Autorisation d'exploiter un parc éolien à Tillou (79)

Avis de l'autorité administrative de l'État compétente en matière d'environnement (article L. 122-1 et suivants du Code de l'Environnement)

Avis 2015-002144 – N° 317

Carte 53 : Relation du projet avec les structures paysagères et les motifs de l'AER
(source : Tome 4-3 volet paysager- page 160)

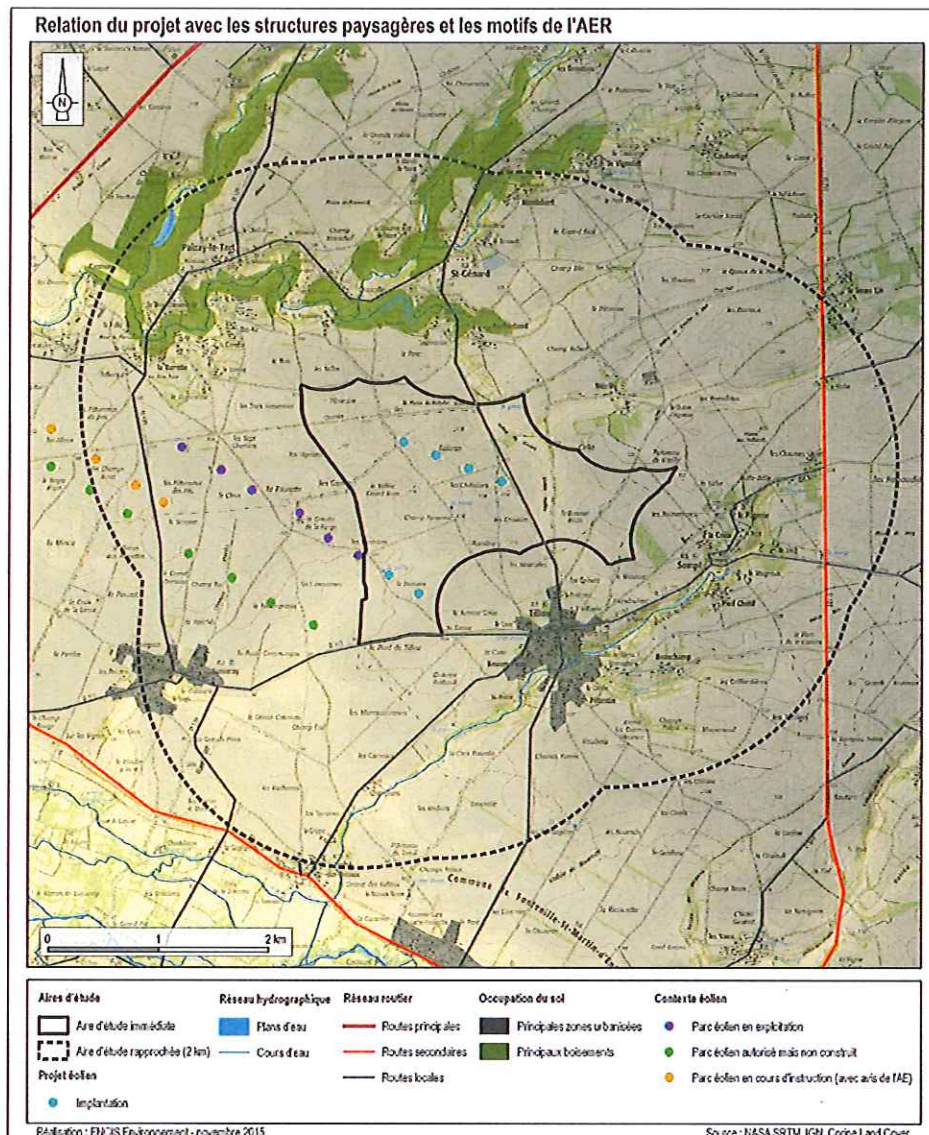
Le projet retenu vise à implanter deux éoliennes dans le prolongement de la ligne du parc de la Tourette et quatre autres selon une ligne quasiment parallèle, plus au nord (cf. carte reproduite plus haut).
